溢水ワーキングチーム  
キックオフミーティング

## 溢水ワーキングチーム第2回ミーティング議事要旨

## 溢水ワーキングチーム第3回ミーティング議事要旨

原子力発電所の溢水防護評価マニュアル（検討案）

図 3.1-1 溢水経路図

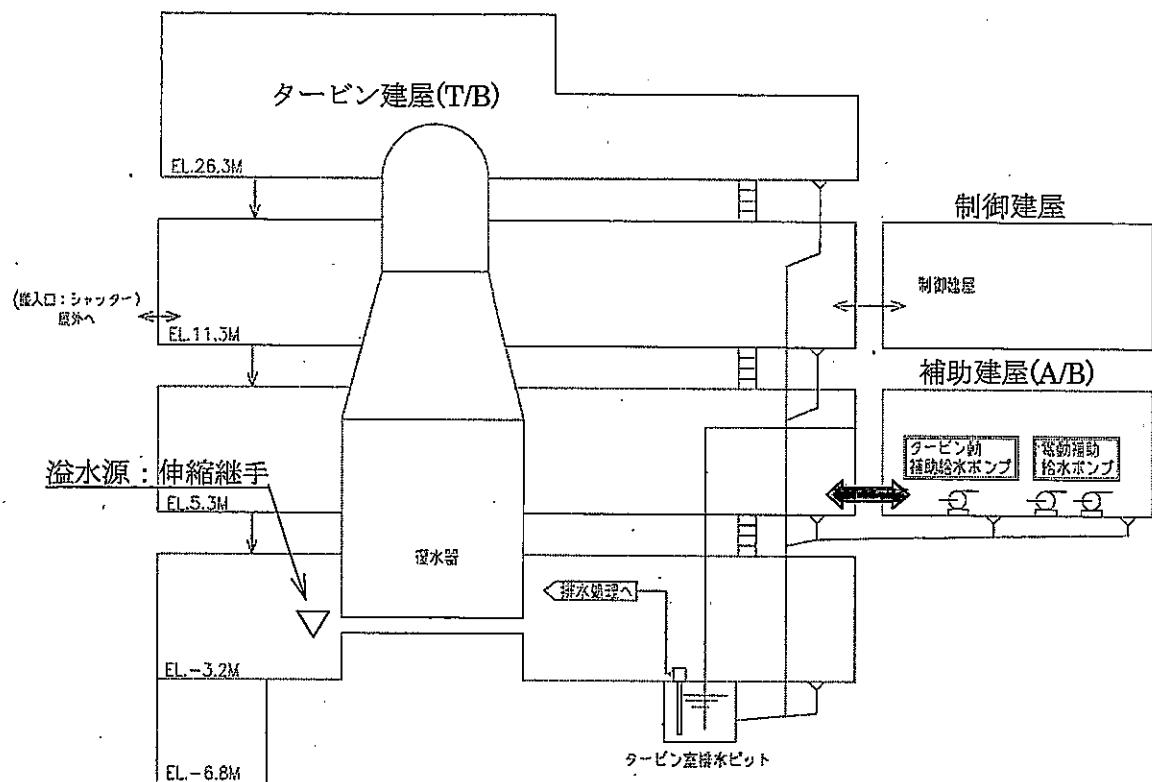
循環水管伸縮継ぎ手部は、タービン建屋に設置され、溢水防護設備の補助給水ポンプ及び RHR ポンプ等は補助建屋に配置され、溢水経路は、5.3M に設置される連絡路及び床ドレンの排水設備となり、図 3.1-1 に示す経路となる。

図-2 評価対象区画の分類

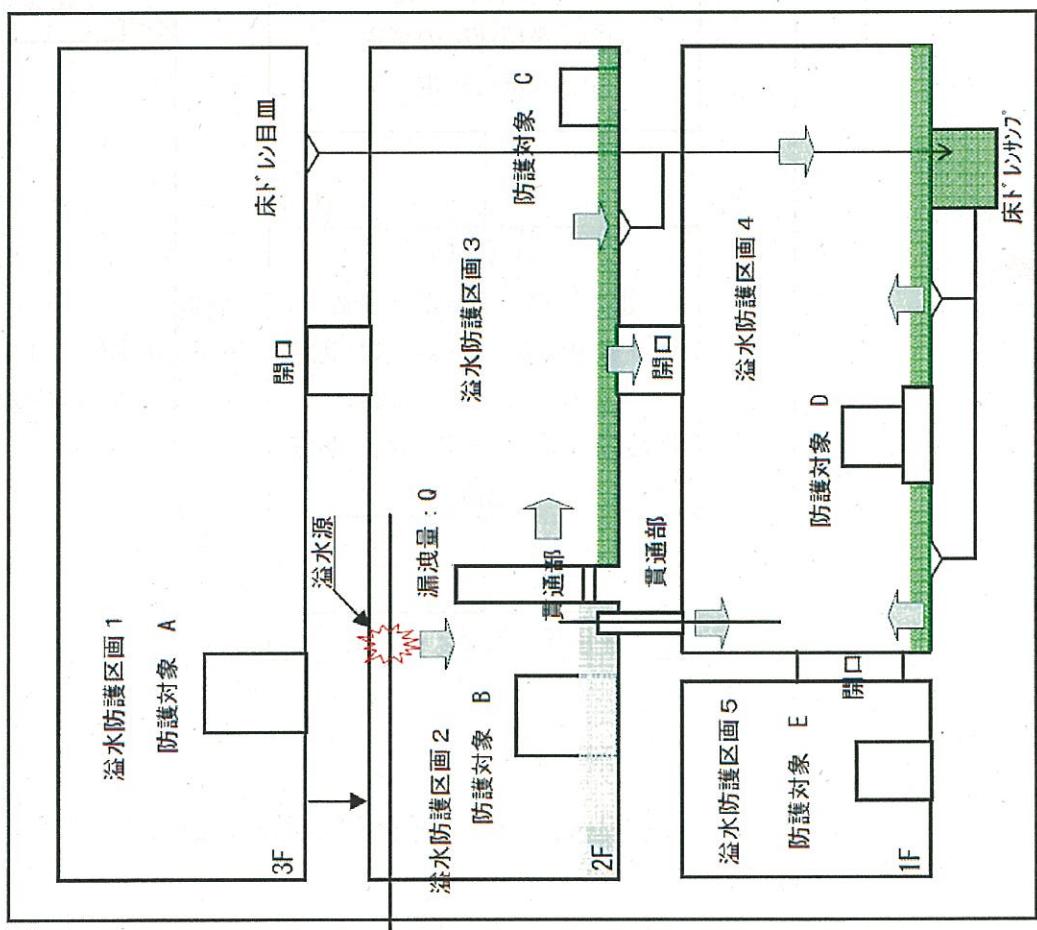
No.	該当箇所	JNES観コメント	コメント回答	備考
31	3. 3. 2 (3)	題名「格納容器スプレイ」を適正な文言に訂正。例えば「格納容器スプレイによる溢水時における設備及び判断基準」。	揮承 「格納容器スプレイ誤作動による溢水」と訂正します。	
32	3. 2. 4 項及び図-2	図-2では「溢水防護区域」と記述し、定義、その他の部分では、「溢水防護区域」で溢水が使われています。溢水して下さい。また、「評価対象区域」は、「評価対象溢水防護区域」ではないでしょうか。その他も、混乱が起きないように、語句の使い方を整理のうえ、統一して下さい。	「溢水防護区域」は、定義に合わせ、「溢水防護区域」に訂正し、他も統一します。	
33	同上	図-2に防護対象機器のない区域（復水器室など）や建屋外からの流路を追加下さい。	本図は、溢水源に対し評価する溢水防護区域の説明をしたもので、各ケースを本図に記載すると混亂を来すため、現状通りとして、その説明を追加します。	
34	同上	「陸上」は、直上の階だけではなく、例えばオペラなどの最上階も含むことが分かるように、図-2を訂正してください。また、③、②、4 項の3行目も、それが理解できる文章に訂正してください。	同上	
35	3. 2. 4 (1) 1行目	「漏洩」と「溢水」とは違うのでしょうか。「溢水」に統一してください。	用語の定義の中で、漏洩について記載します。基本的には、右図のごとく考えており、「漏洩」、「溢水」等を使い分けしています。	
36	3. 2. 4 (1) ①	評価対象「溢水区域」は評価対象「溢水防護区域」と同一のものと考えられるため、どちらかに統一してください。「溢水防護区域」というと防護対象機器が設置されている区画を指すようになりますが、防護対象機器が設置されていない区画はどう定義しているのか明確にして下さい。JNES案の「溢水区域」の方が分かりやすいのではないか、検討下さい。	「溢水防護区域」に統一します。	
37	3. 2. 4 (1) ①a.	「逆流防止弁」の適用規格などの要求事項を付録Bに記載してください。適用規格がないのなら、「溢水で想定される水圧状態で、1時間に1cc以下の漏洩量」等。また、破線の枠で「地震に対する要件」も必要。以下、溢水防護措置として考慮される機器は同様です。	継続性能を期待する「逆流防止弁」に対する適用規格が見あたらぬこと、性能維持方法も考慮することから、別途定める必要があると考えますので、今後の協議させて頂きます。
